INTERVENTI PER IL DRAGAGGIO DI 2,3 Mm³ DI SEDIMENTI IN AREA MOLO POLISETTORIALE E PER LA REALIZZAZIONE DI UN PRIMO LOTTO DELLA CASSA DI COLMATA FUNZIONALE ALL'AMPLIAMENTO DEL V SPORGENTE DEL PORTO DI TARANTO PROGETTO DEFINITIVO

Titolo elaborato **STUDIO IMPATTO AMBIENTALE**
RISCONTRO NOTA COMMISSIONE TECNICA DI VERIFICA AMBIENTALE
NOTA PROT. N° CTVA - 2013 - 1317 DEL 11/04/2013

Elaborato
SIA 011

OGGETTO: Istruttoria VIA "Interventi per il dragaggio di 2,3 Mm³ di sedimenti in area Molo Polisettoriale e per la realizzazione di un primo lotto per la cassa di colmata funzionale all'ampliamento del V sporgente del Porto di Taranto" - Proponente Commissario straordinario e Presidente dell'Autorità Portuale di Taranto - Richiesta Integrazioni nota MATTM prot. n. CTVA-2013-1317 del 11/04/2013

c) mappa delle caratteristiche delle biocenosi bentoniche . In rosso l'area di interventi (Fonte: pag 41 dello Studio di Incidenza Ambientale)

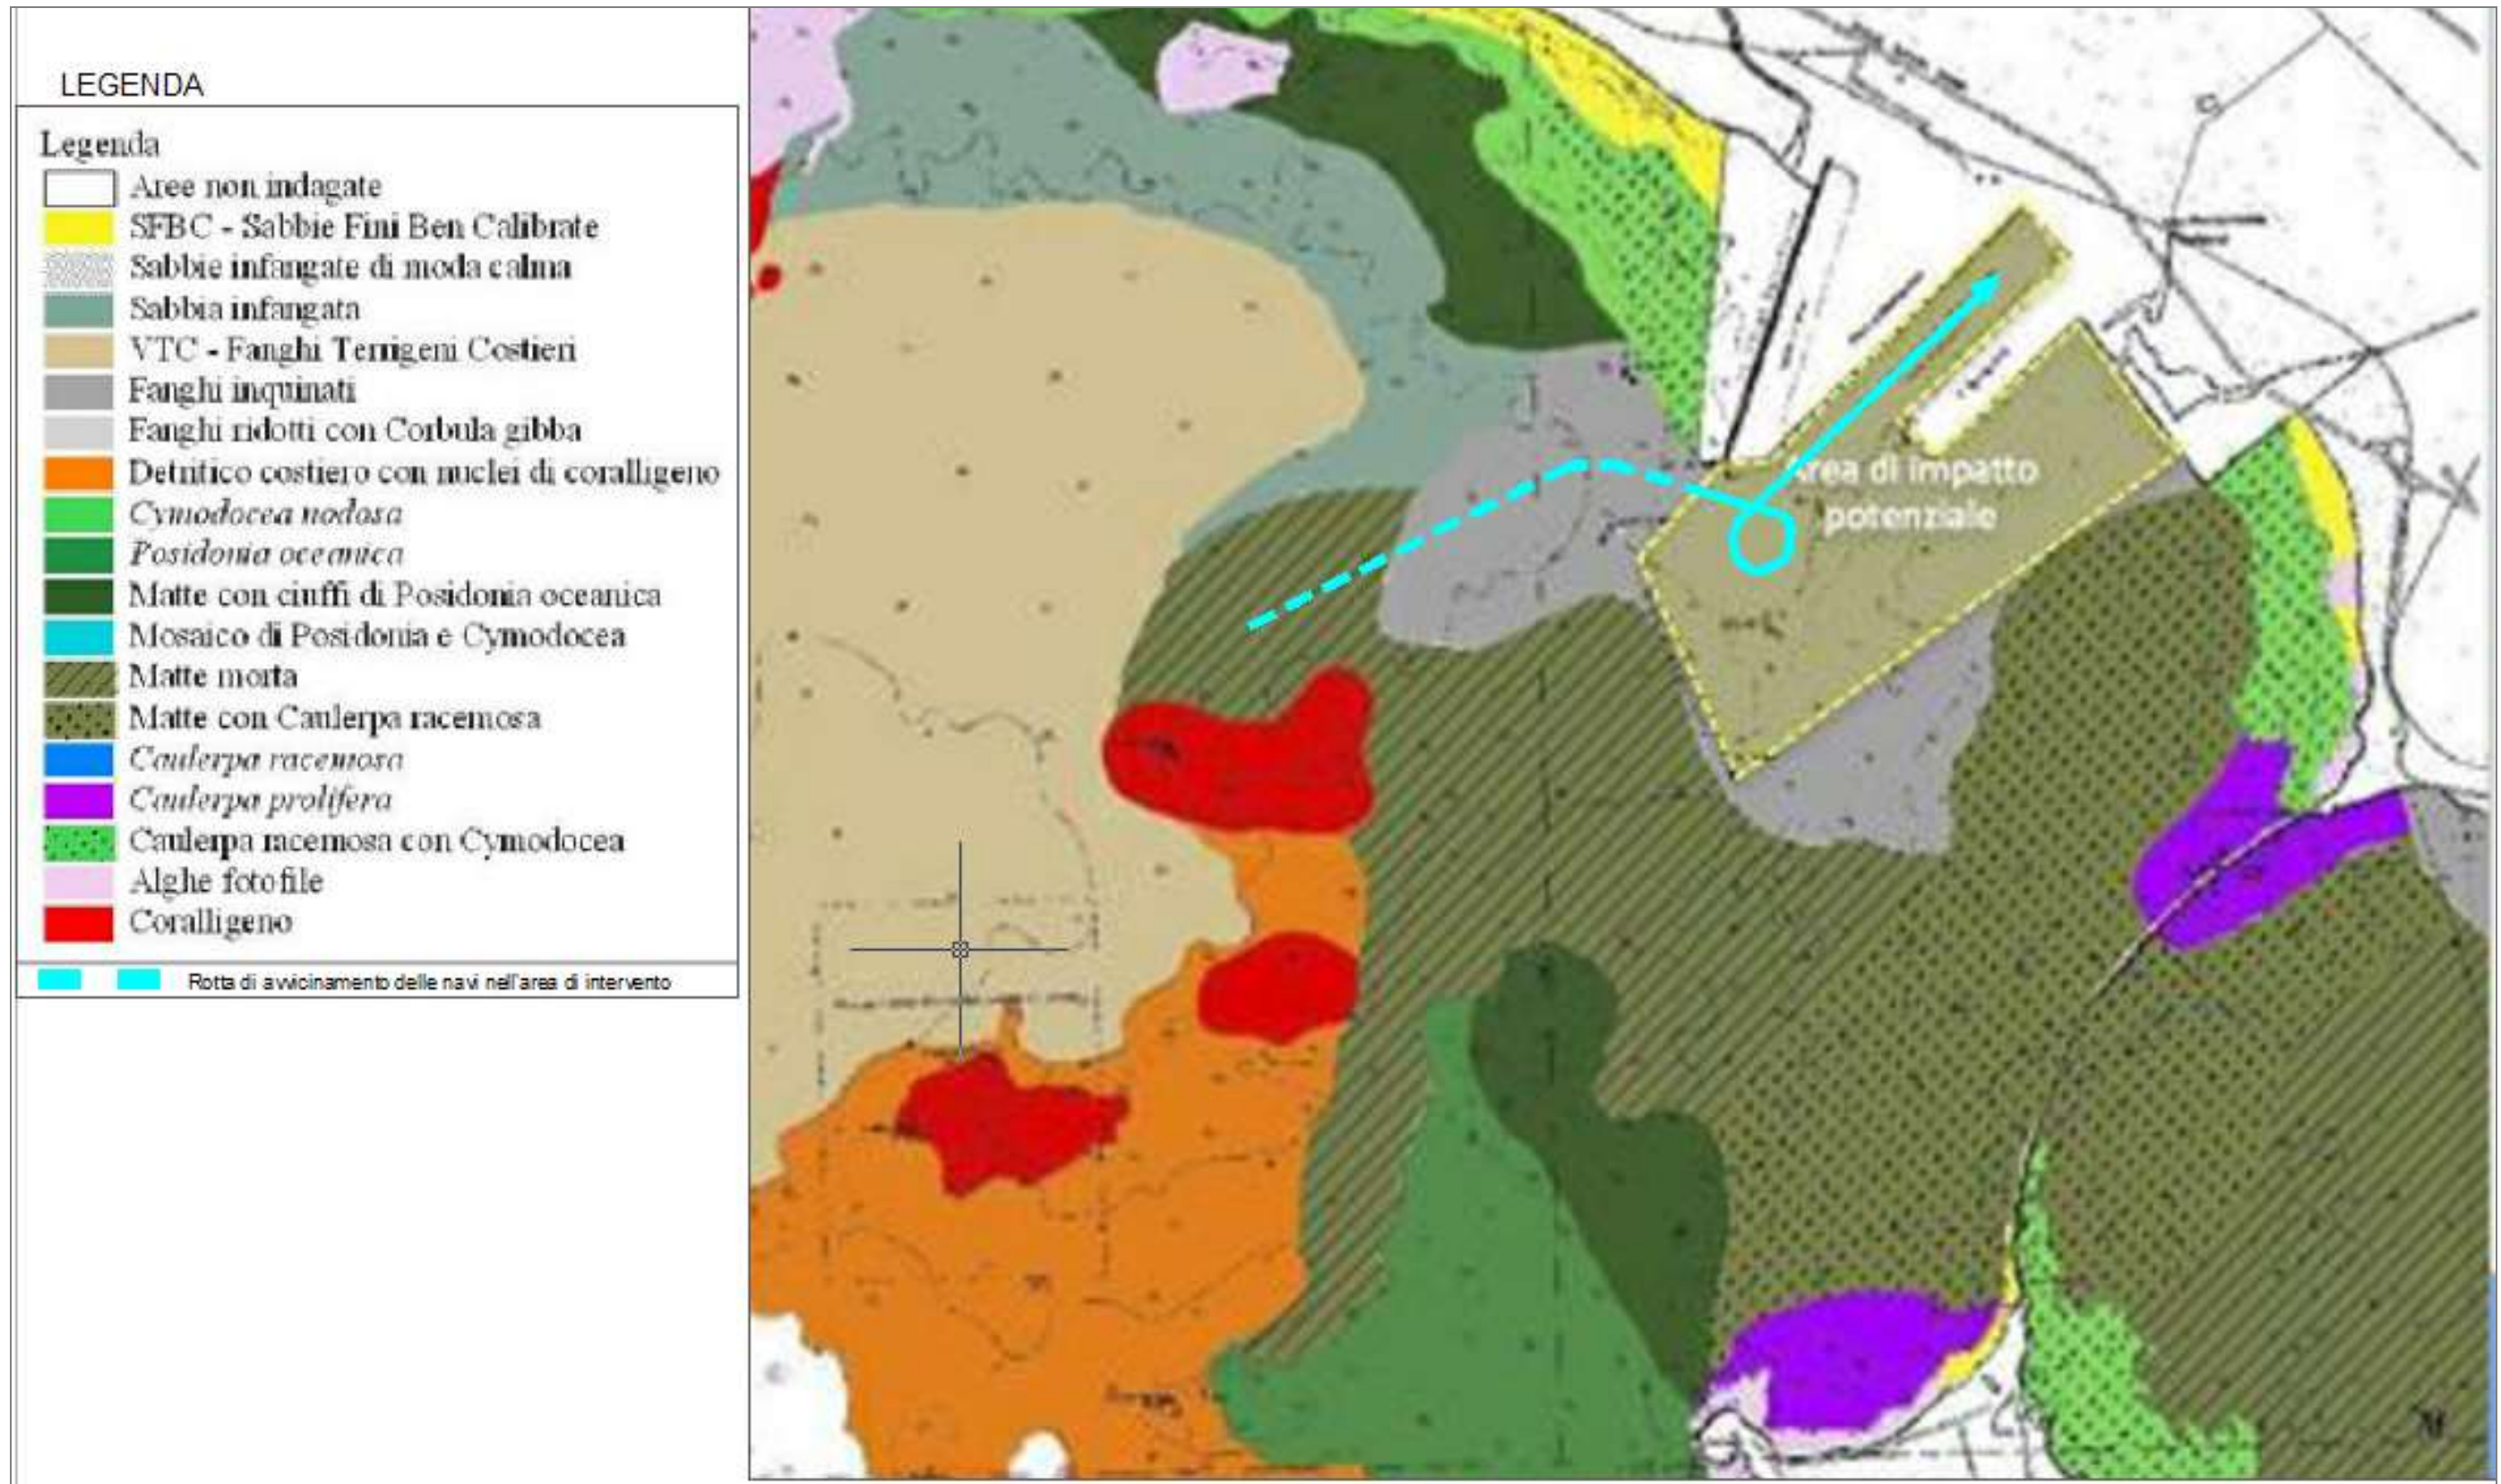
27. nell'ambito dello studio sulla dispersione dei sedimenti da dragaggio nell'ambiente marino, indicare eventuali incidenze sulle praterie di Posidonia oceanica e Cymodocea nodosa nonché sul coralligeno presenti nel golfo di Taranto, in ordine alle perturbazioni del regime ondoso e correntometrico locale e alle escursioni di marea e in considerazione dell'alto livello ecotossicologico dei sedimenti stessi. Indicare eventuali incidenze su tali aree protette dovute alla modifica del regime correntometrico marino locale e del trasporto solido a seguito della realizzazione dei dragaggi e delle opere;

Sono state elaborate tre tavole progettuali al fine di presentare graficamente le problematiche in oggetto:

Dalla sovrapposizione dell'Elaborato "Sovrapposizione della Rotta di avvicinamento delle navi sulla mappa delle Biocenosi bentoniche, si evidenzia che:

- all'interno dell'area di impatto potenziale del progetto di Dragaggio, il fondale risulta costituito dalla tipologia di fondale descritta come "fanghi inquinati" (colore grigio) , non si evidenzia la presenza né di praterie di Fanerogame marine (*p. oceanica* e *c. Nodosa*) , né di Coralligeno;
- all'esterno dell'area di impatto la rotta di avvicinamento navi si discosta 600 ml c.ca da un'area rappresentata da una superficie di fondale a coralligeno.

b) Tavola Tav. 11.3 distanze e dalle aree protette

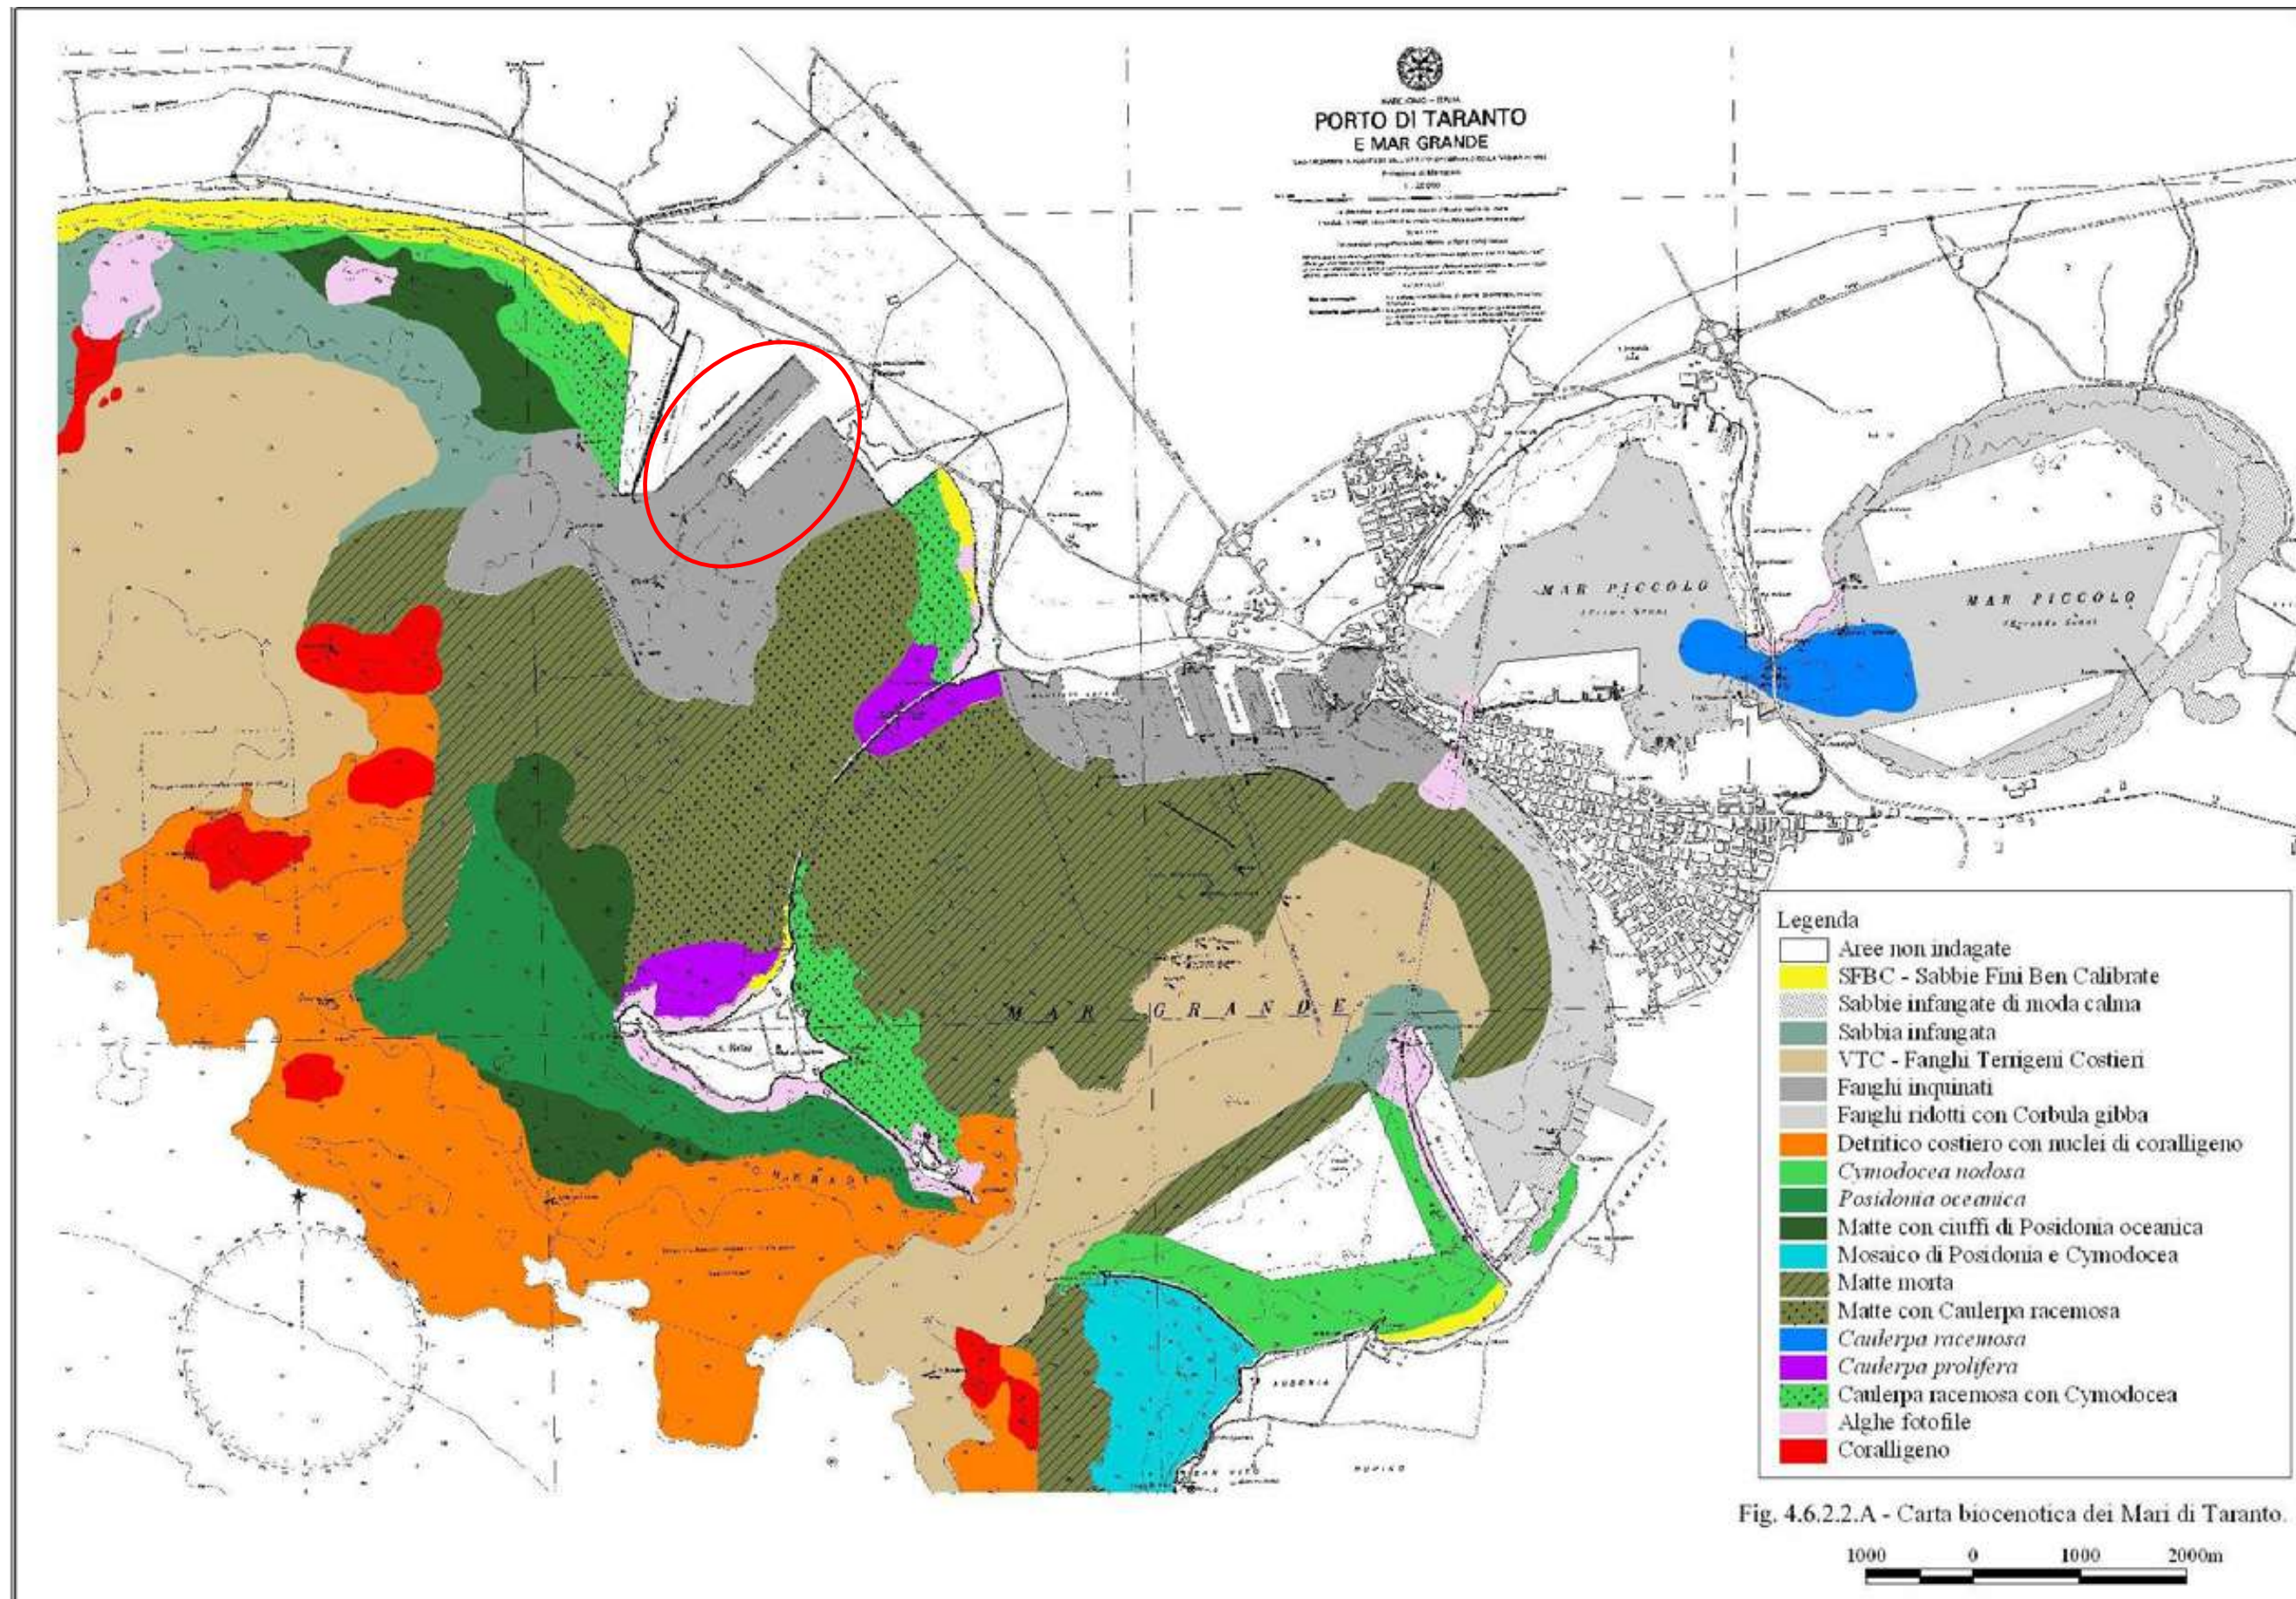
6. nell'elaborato 9 Tavola 2.12 rivedere i riferimenti ai SIC e ZPS

Si allega alla presente relazione la nuova Tavola 11.3 contenuta nell'Elaborato PDRP002, che annulla e sostituisce la vecchia Tavola 2.12 contenuta nell'Elaborato PDSIA009.

Nella suddetta tavola sono state rappresentate anche le distanze dai vari siti del progetto Rete Natura e l'area di intervento.
